## Determinazione Dirigenziale N° 818 DEL 18/06/2021

**PROGETTO:** AUTORIZZAZIONE IMPIANTO TRATTAMENTO RIFIUTI PLASTICI IN ORDINARIA

**LOCALIZZAZIONE INTERVENTO:** COMUNE DI CORNEDO VICENTINO

### PARERE N. 14/2021

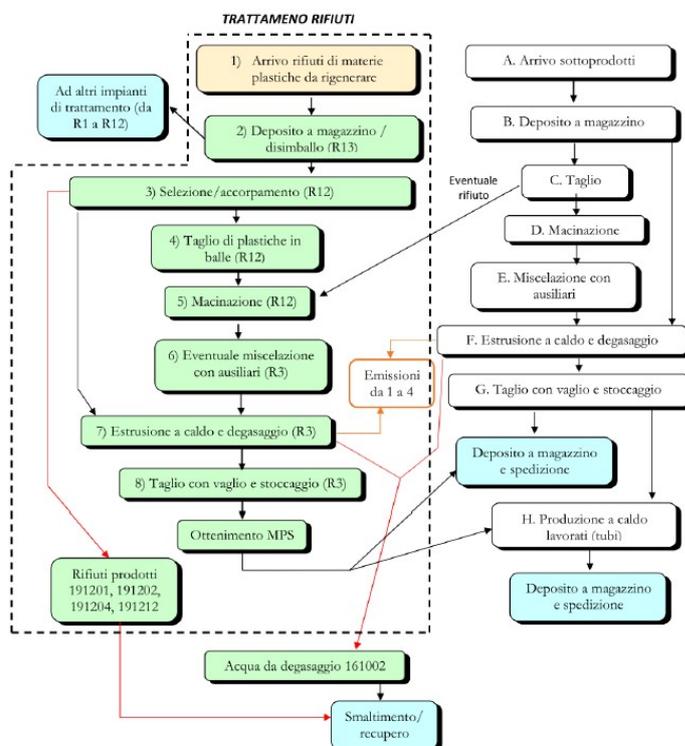
Durante il sopralluogo non sono state individuate condizioni sempre ben definite di confinamento tra materiali in lavorazione e prodotti finiti in uscita dall'impianto. Questo potrebbe creare confusione anche in fase ispettiva; risulta inoltre necessaria la verifica di conformità rispetto alle linee guida SNPA.

Le integrazioni fornite hanno soddisfatto quanto richiesto; in sede di collaudo impianto dovrà essere dimostrata l'effettiva gestione degli End of Waste "caso per caso".

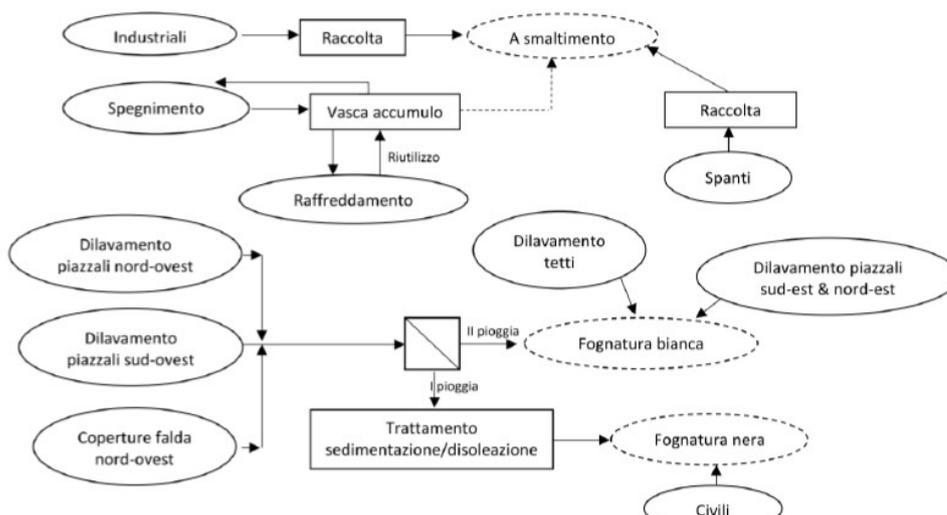
La tabella riportata nel SIA non corrisponde con quanto presenta invece nell'AUA:

Si riporta che le modifiche di progetto non prevedono variazioni significative rispetto ai parametri e ai valori di emissione attualmente autorizzati. In considerazione della sostanziale invarianza e dei sistemi di abbattimento presenti presso i camini aziendali, non si preventiva l'attivarsi di nuove fonti di emissioni in atmosfera in grado di apportare variazioni apprezzabili nei confronti della componente ambientale considerata.
